CÂMARA MUNICIPAL DE ILHÉUS
Gabinete do Vereador **NASCIMENTO JÚNIOR**

REQUERIMENTO Nº_____/2025

Requeiro a mesa, com a devida anuência do colendo plenário, que oficie ao Poder Executivo Municipal, com atenção à SECRETARIA MUNICIPAL DE DESENVOLVIMENTO ECONÔMICO E INOVAÇÃO, em especial o LOP e a AUTARQUIA DE TRANSPORTE E TRANSITO, solicitando INFORMAÇÕES e ESCLARECIMENTO a cerca do projeto de construção do SUPERMERCADO MIX MATHEUS, com a anuência do órgão de transito no que tange a sinalização viária e o estudo como polo gerador de trafego, e invasão de espaço publico da calçada, em desacordo com a legislação vigente.

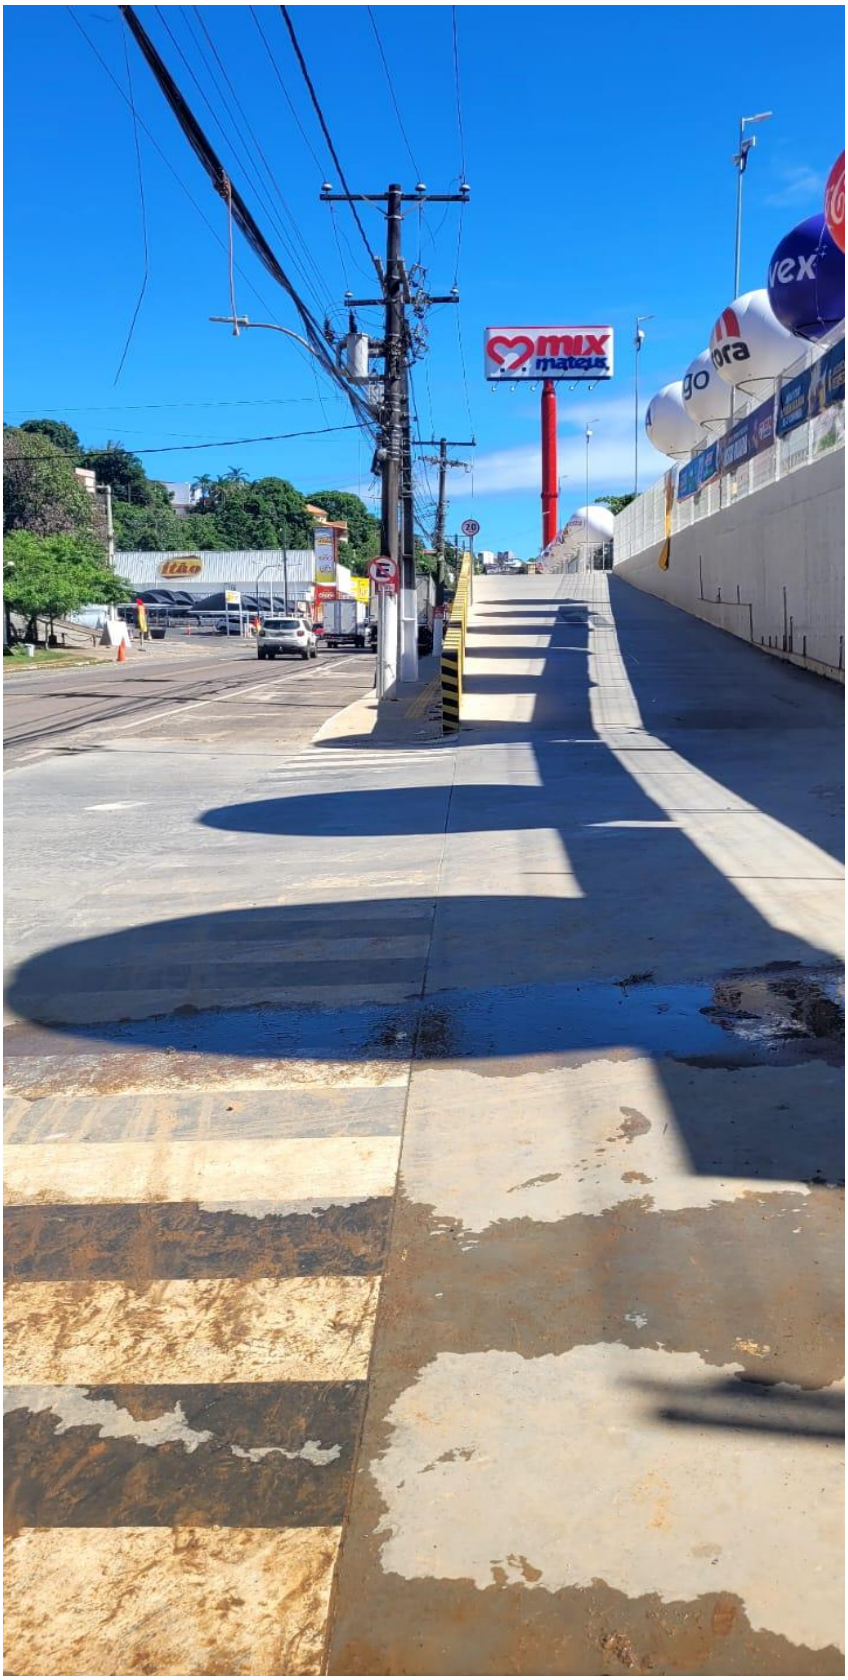
E ainda, verificamos várias irregularidades construtivas, a exemplo da rampa de acesso dos veículos que está invadindo o espaço publico da calçada, sem obedecer ao alinhamento das edificações da Rua Milton Santos, e o

acesso à área de carga está ultrapassando o alinhamento da calçada, com prolongamento indevido até o alinhamento da via, em total desacordo com a legislação vigente, em especial a Lei Municipal 3.746/2015. Outro flagrante desrespeito à legislação vigente é referente a sinalização viária, no que tange a vertical que estão instaladas fora da área de serviço da calçada, dificultando a mobilidade das pessoas, principalmente os dotados de necessidades especiais (cadeirantes).

Podemos também observar que após a inauguração do empreendimento, estão ocorrendo constantes congestionamentos, veículos de carga estacionados em locais proibidos, e como noticiado na mídia o órgão de transito em reuniões com a engenharia do empreendimento, para sanar os conflitos gerados denotando que não houve anuência do órgão de transito, anterior á sua construção.
